# 改善箇所説明図

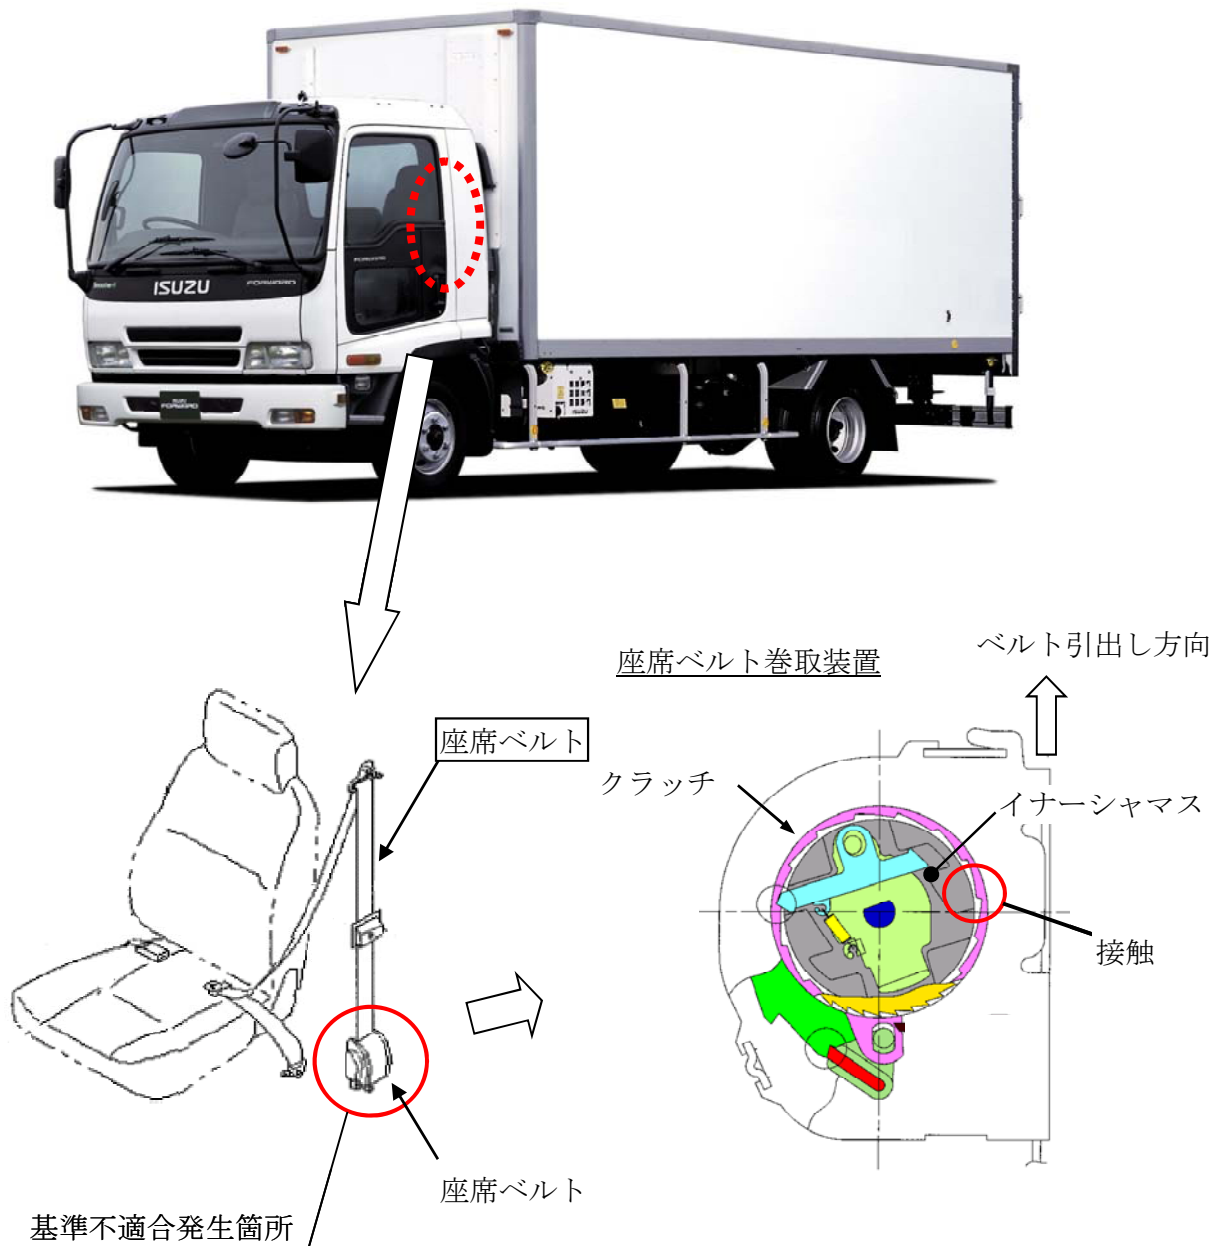
座席ベルト巻取装置の内部部品（イナーシャマス）の製造工程において、不適切な材料を使用したため、当該部品が変形し、座席ベルトが引き出せなくなるおそれがある。

改善の内容：全車両、座席ベルトを対策品と交換する。

識別：座席ベルトの札に黒ペイントの識別マークを付与する。
